質問と回答

「建築設備耐震設計・施工指針2014年版」講習会における質問と回答（その2）

日本建築センターでは、平成26（2014）年9月に「建築設備耐震設計・施工指針2014年版」を発行し、平成26年12月～平成27年1月にかけて東京・名古屋・大阪・福岡・仙台で講習会を開催いたしました。今般、受講者の方々から寄せられました質問に対し、講師の方々に回答を取りまとめいただき、2015年7月号、8月号の2回に分けて掲載いたします。

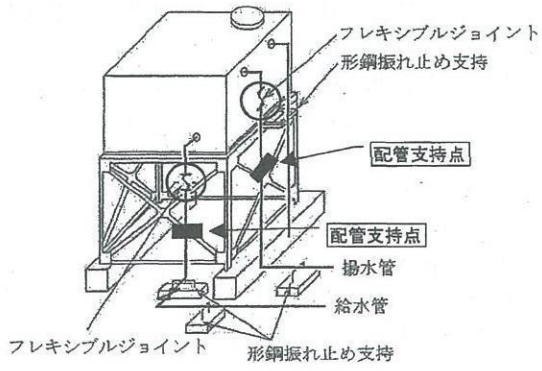
14	<p>(p.99) p.99ではフレキシブルジョイントの位置は「水槽と架台間」と読み取れます。下図のように配管の支持点がある場合、フレキシブルジョイントの取り付け位置は図示の位置のままで良いでしょうか。</p>	<p>左図の通りで良いです。</p>
